锡地铁地保函〔2024〕176号

关于净慧西道与科研北路交叉口西北侧地块 出让地铁保护意见的函

净慧西道、科研北路交叉口西北侧地块与轨道交通平面关系图

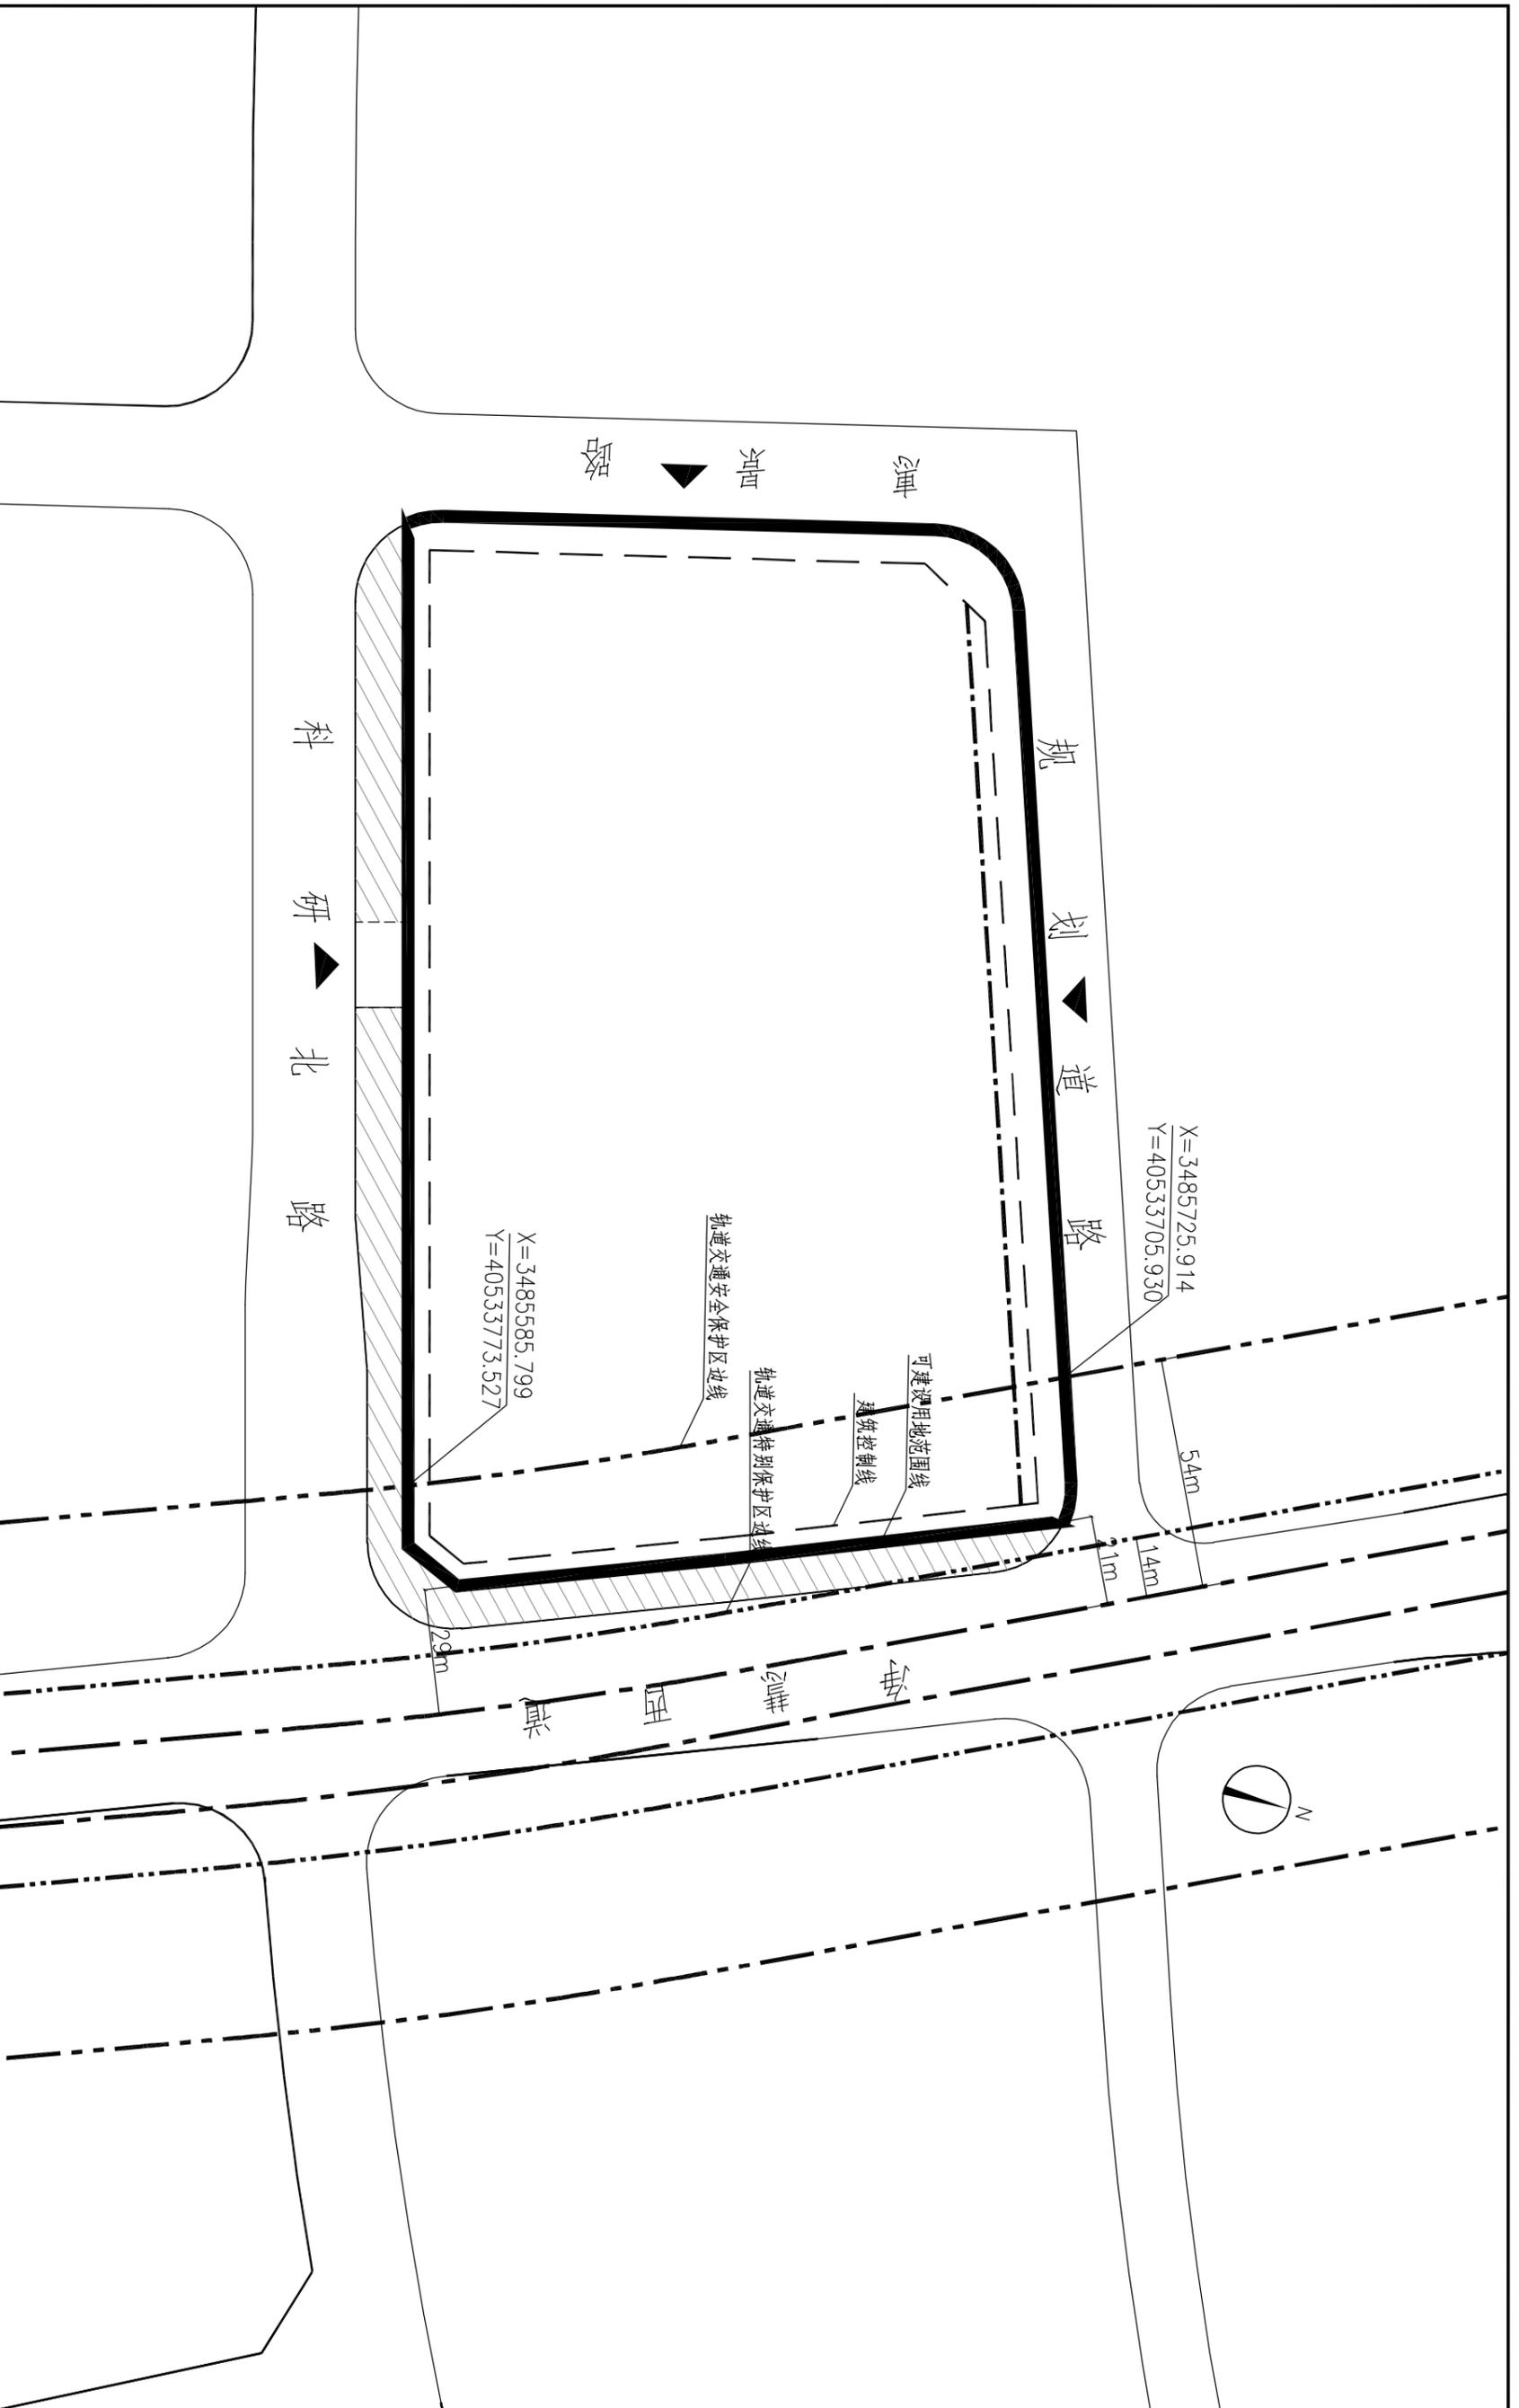
净慧西道与科研北路交叉口西北侧地块（以下简称该地块）位于规划地铁线路的安全保护区内。

根据《无锡市轨道交通条例》关于安全保护区的管理规定，地块开发建设单位应当事先书面征求地铁集团的意见；地块内实施方案（包括围墙、出入口、管线等附属设施）与轨道交通设施之间应满足结构安全退距、消防、环评等技术要求；地块开发建设单位应当分析、论证施工活动对轨道交通设施的影响，制定轨道交通设施安全保护方案，并经地铁集团同意后，按照方案进行施工。

1. 本图尺寸以米计, 本图坐标采用2000国家大地坐标系。
2. 根据最新轨道交通线网管控方案, 规划轨道交通净慧西道段沿净慧西道南北向敷设, 地铁特别保护区范围除《无锡市轨道交通条例》第二十六条规定允许的建设活动外, 不得进行其他建设活动。
3. 地块内实施方案与地铁设施之间应满足结构安全退距, 消防、环评等技术要求。
4. 若规范调整, 按最新版的规范执行。
